**Aviso de Segurança em Campo**  
**Abbott Diagnóstico Molecular**

**Produto:** Alinity m System

**Número de Lista:** 08N53-002

19 de março de 2024

## Apêndice A

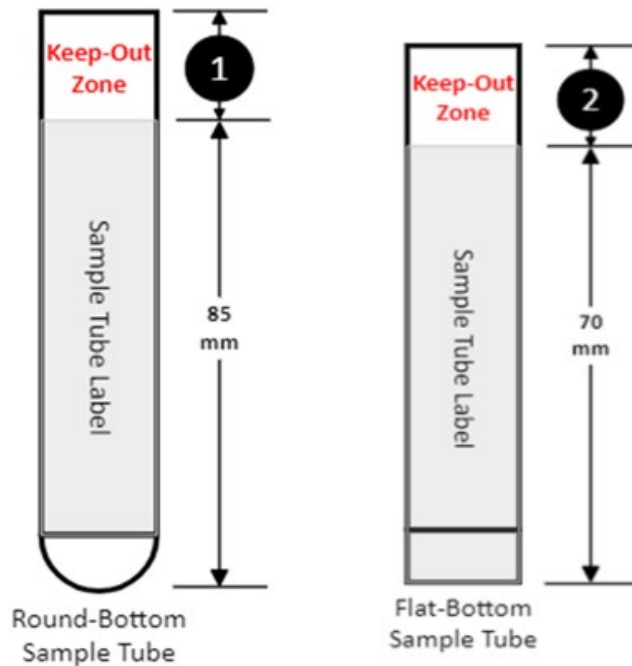
Aliquote a amostra do tubo de amostra que está causando o erro para um tubo de amostra diferente, permitido pelas instruções de uso do ensaio, e certifique-se de observar os seguintes requisitos do rótulo do tubo de amostra:

1. Esta área definida como ① é a zona branca para o tubo de amostra de fundo redondo. A zona branca é a área onde o rótulo do tubo de amostra não pode conter cores além de preto e branco, acima de no máximo 85 mm a partir do fundo do tubo.
2. A área definida como ② é a zona branca para o tubo de amostra de fundo plano. A zona branca é a área onde o rótulo do tubo de amostra não pode conter cores além de preto e branco, acima de no máximo 70 mm a partir do fundo do tubo.

1. Aliquote a amostra em outro tubo permitido pelas instruções de uso do ensaio e certifique-se de observar os requisitos do rótulo do tubo de amostra de acordo com o Apêndice A.

2. Cubra a parte colorida do rótulo do tubo presente na Zona Branca, descrita no Apêndice A, com material opaco branco (por exemplo, um adesivo branco) no local onde fica o código de barras. Evite cobrir qualquer informação necessária da amostra ao colar o adesivo adicional no tubo de amostra.
